**ПАСПОРТ
ДОСТУПНОСТИ ОБЪЕКТА
СОЦИАЛЬНОЙ И ФРАСТРУКТУРЫ**

**Муниципальное автономное дошкольное общеобразовательное
учреждение «Детский сад комбинированного вида №49» г. Тобольска
Адрес объекта: Тюменская область, г.Тобольск, 7а микрорайон, дом 15а
(строение 2)**

**АКТ ОБСЛЕДОВАНИЯ
объекта социальной инфраструктуры
К ПАСПОРТУ ДОСТУПНОСТИ
№ 2**

Фото №16

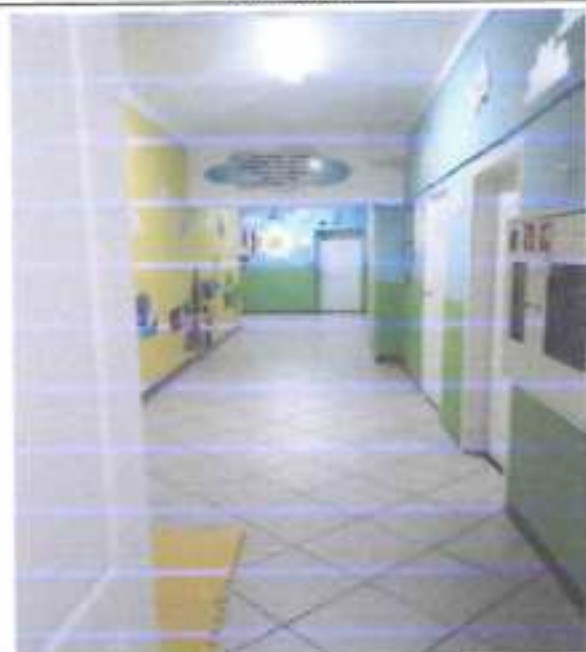
3.1	Коридор (вестибюль, зона ожидания, галерея, балкон)	есть	-	13, 14,15, 16,17, 18,19, 20	Отсутствуют этажей, Отсутствуют информирующие пиктограммы	К, О, Г, С, У	При входе разместить тактильную мнемосхему этажа На путях движения разместить информирующие пиктограммы: «лестница», «пути эвакуации», «информация» Переход в бассейн оборудовать поручнем	ТР, ТСР

3.4	Лифт пассажирский	нет	-	-	-	-	технические решения невозможны организация альтернативной формы обслуживания	-
3.5	Дверь	есть	-	16,43	Присутствуют не нормативные дверные ручки Присутствуют двери с высоким порогом (более 0,014м)	С, К, О	Требуется: заменить ненормативные дверные ручки на «П» или «С» образной формы, предусмотреть использование минипандуса	ТР, Индивидуальное решение с ТСР
